**Modification n° 3 du Plan Local d'Urbanisme  
de la commune de Meistratzheim**

**Commissaire-enquêteur : Mr Joël DURAND**

**Enquête publique du 15 octobre 2021 au 16 novembre 2021**

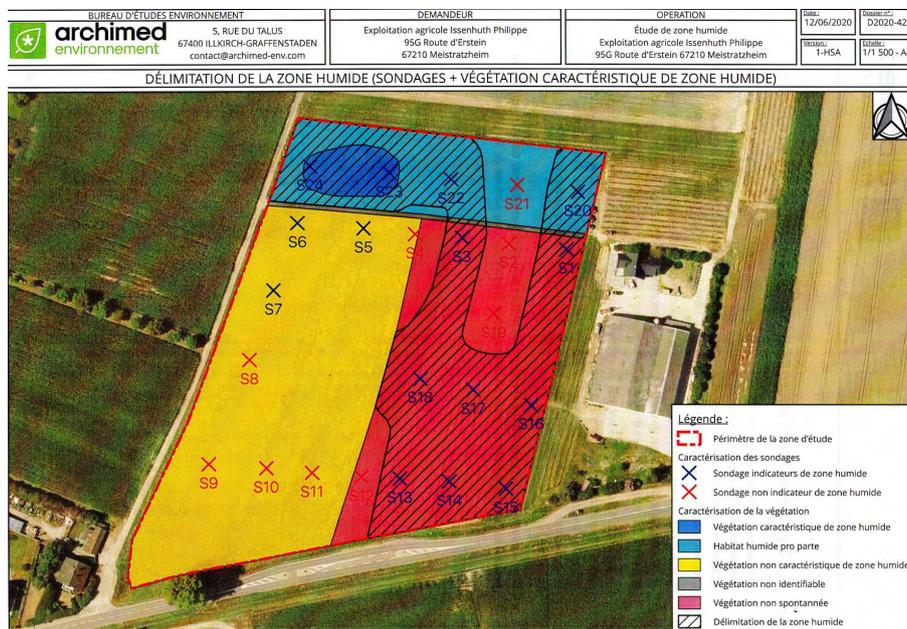
1° - Monsieur **Philippe Issenhuth** : dépôt d'une correspondance le 26 octobre 2021 présentant divers arguments contre le projet. Après échange avec le commissaire-enquêteur, un petit mémoire résumant les principales causes de désapprobation a été rédigé au regard de la correspondance déposée. Il ressort de ce mémoire que Mr Issenhuth demande de revoir l'urbanisation globale de la zone en sauvegardant dans son état naturel sa partie est. Cela aurait pour conséquence de réduire pratiquement de moitié la zone **IAUx** et cela pour les raisons suivantes :

- a) L'aménagement en cours de la zone occasionne un dénivelé trop important, de l'ordre de 1,75 m par rapport au terrain naturel.
- b) Craintes d'inondations importantes dues à la contexture du site révélé inondable par une étude effectuée (à ses frais) par le cabinet Archimed. Celui-ci a mis en exergue une zone inondable dans la partie est de la zone **IAUx** (voir graphique ci-dessous).

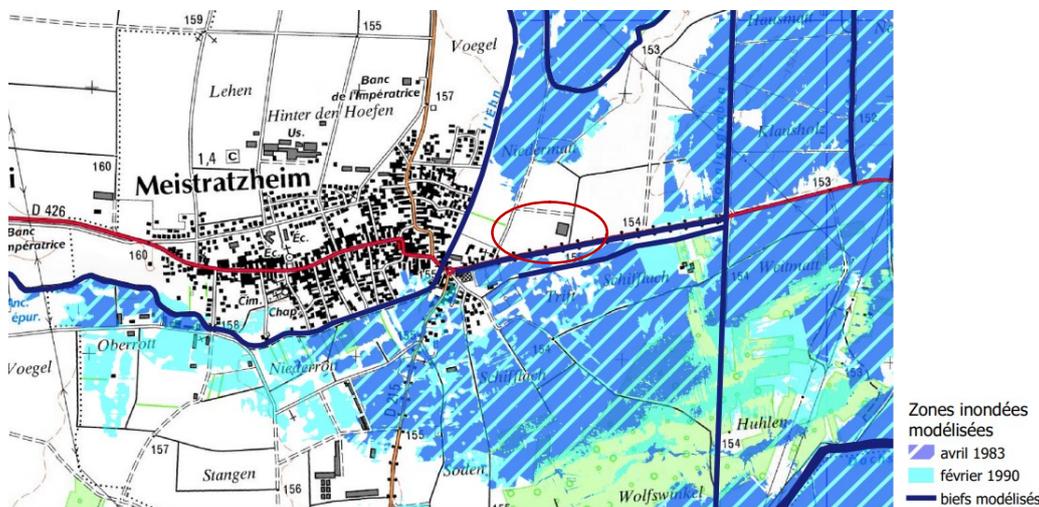
- a) L'aménagement en cours de la zone occasionne un dénivelé trop important, de l'ordre de 1,75 m par rapport au terrain naturel

Les services de la communauté de communes ont émis des prescriptions sur le réseau d'assainissement collectif – eaux pluviales dans le cadre de l'instruction du permis d'aménager. L'ensemble de ces prescriptions conduisent à protéger la RD426 (route à grande circulation avec 6000 véhicules par jour), et à protéger les riverains de la zone à l'est et à l'ouest, dont M. Issenhuth.

La voirie doit être supérieure au terrain naturel et doit être supérieure au niveau de la RD426 et enfin supérieure au niveau du fossé d'exutoire des crues de l'Ehn. Par cette action, les eaux de ruissellement des voiries, qui iront d'abord dans les deux bassins, s'infiltreront ou s'évaporeront et seulement ensuite, par surverse, iront dans le fossé sans impacter les riverains.

La gestion des eaux pluviales, la construction de la voirie et des bassins sont conformes à la déclaration faite au titre du dossier de déclaration Loi sur l'eau et au titre du permis d'aménager.

Le fait d'aménager la voirie de cette manière contribue à la protection des riverains. A défaut l'écoulement des eaux aurait été incertain. Chaque futur acquéreur de la zone se verra imposer l'infiltration des 10 premiers mm d'eau, le reste de la pluie sera soumis à rétention à la parcelle et en protection ultime un merlon périphérique vient protéger les riverains à l'est et à l'ouest.
